# Informationsdienst

VEB SACHSENRING AUTOMOBILWERKE ZWICKAU

Tr. 572 I - 287 A

Technologischer Vorschlag zur Verwendung der neuen Ersatzteile "Türabschnittsteil"  
Sach-Nr. 03.20101.002/03.20102.003

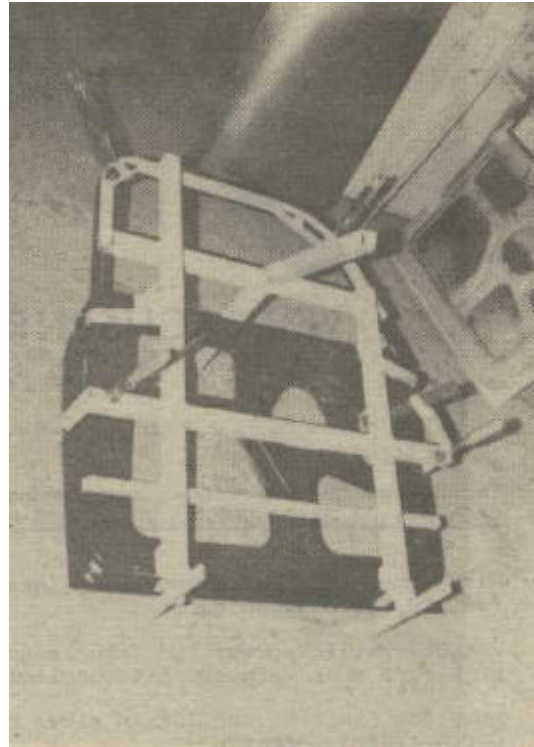
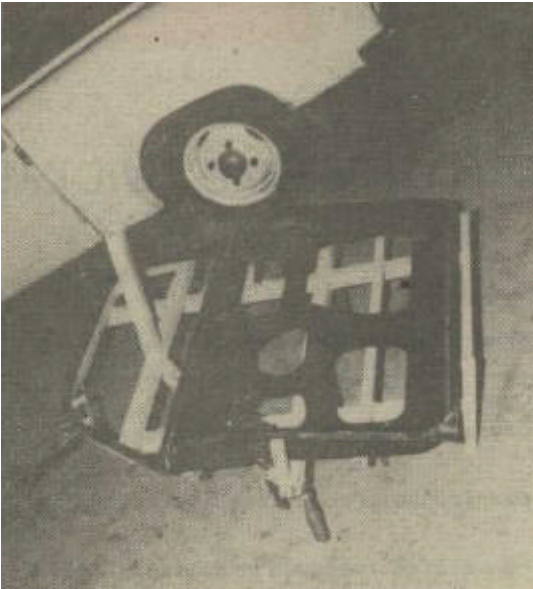
Mit Wirkung vom April 1987 kann, wie bereits vorinformiert, das neue Abschnittersatzteil für die Tür bezogen werden.

Nach dem Fixieren der Tür in einer Behelfsvorrichtung sollten folgende Arbeitsschritte durchgeführt werden:

1. Türunterkante ca. 10 bis 20 mm von Trennlinie mit Schneidbrenner abtrennen, Zwischenräume der Schweißpunkte der Verstärkung ausblasen
2. Alt- und Neuteil am Langloch zur Deckung bringen, am kurzen Bördel festspannen, beidseitig den gleichmäßigen Zug der Außen- und Innenfläche einrichten, festklemmen und durchgehend anreißen

3. Außenbördel und Kittelsteg mit Schere trennen, restliche Teilstücke exakt mit Stufenbrenner trennen
4. Verstärkung: Schweißpunktreste mit Winkelschleifer entfernen  
Unterseite: Schutzfarbe beseitigen

5. Teile mit Klemmzange in richtiger Position fixieren, heften, schweißen (zuletzt Ansichtstellen)
6. Punktschweißverbindung an Verstärkung herstellen
7. Schweißnähte ausrichten und mit Winkelpolierer verschleifen

8. Scharnierlöcher nach Verstärkung einbringen
9. Aufarbeitung weiterer Schadstellen (Ansatz Fensterrahmen, Gewindelöcher, Bördel richten u. a.) sowie Beplanken und Abschlußkontrolle

10. Schweißnähte farbbehandeln Als durchschnittlicher Zeitaufwand wurden ca. 70 min/Stück ermittelt.
